**Referència:** 1997

**Denominació:** Tapa 7 ml recte

**Motiu informe:** 10è informe de la prova de motlle nou de la tapa 7 ml RECTE – 6 figures –

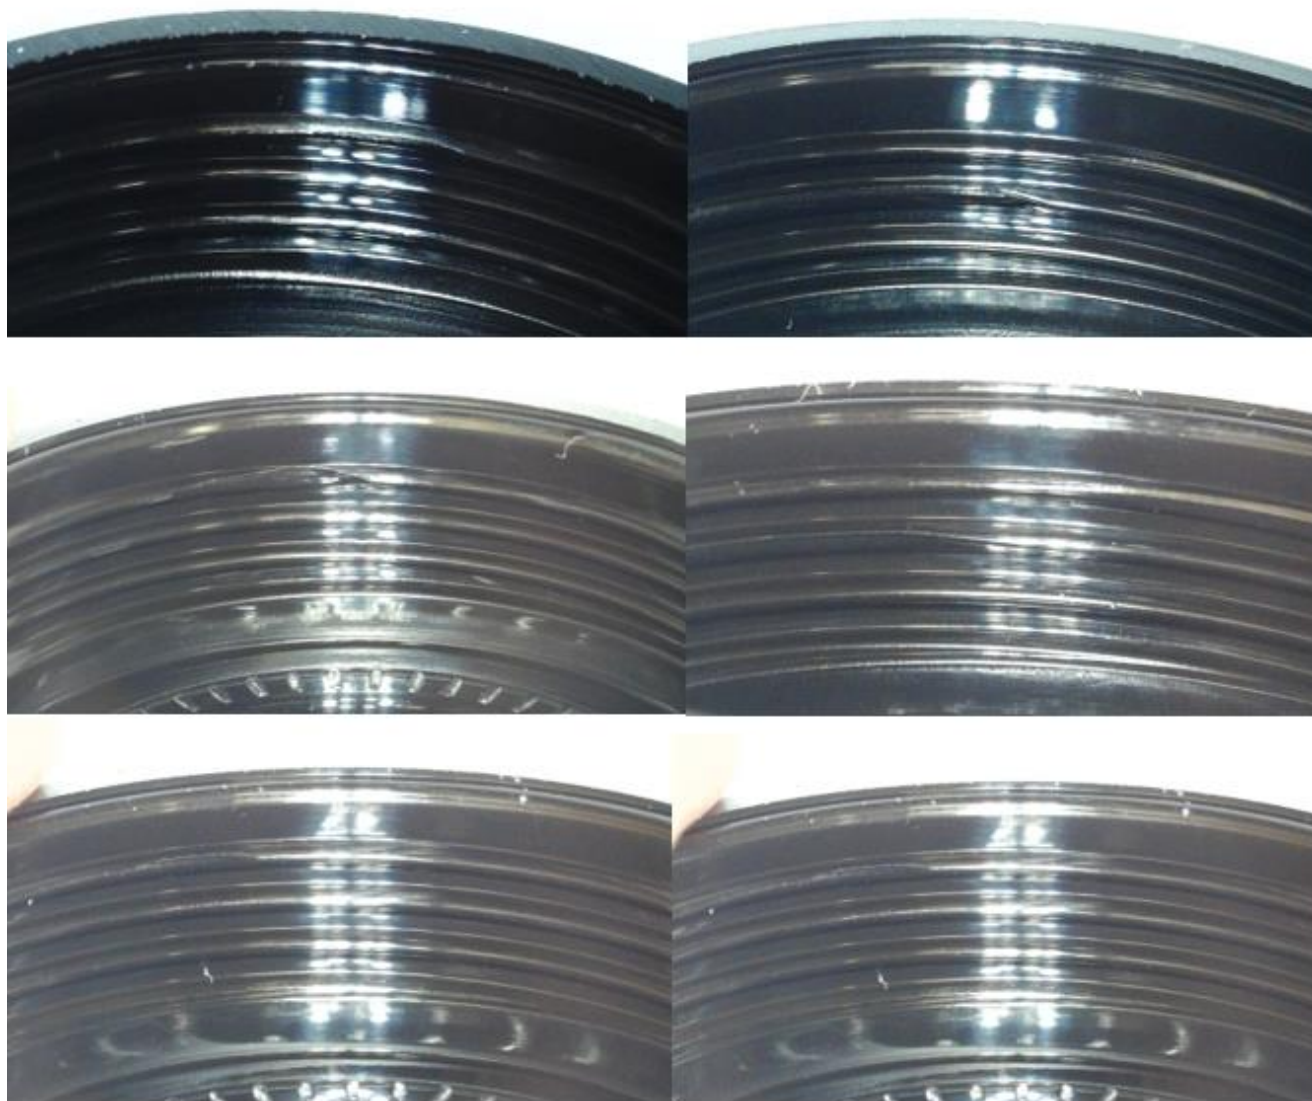
Els anti-giros, encara es veue, i la figura 6 queda molt retxupada

Les tapes han sortit amb les rosques deformades, xafades:

Les mostres s'han posat directe a la bossa, per tant no han passat per cap cinta, de totes maneres encara tenen broces, filets. No se si son de la peça o d'on poden sortir.

La valona de les tapes torna a sortir ratllada o amb una marque mates:

Tal com diu informe dels mecànics, la figura 6 molt retxupada:

**FIG.6 A 290°C MOLT RETXUPADA**
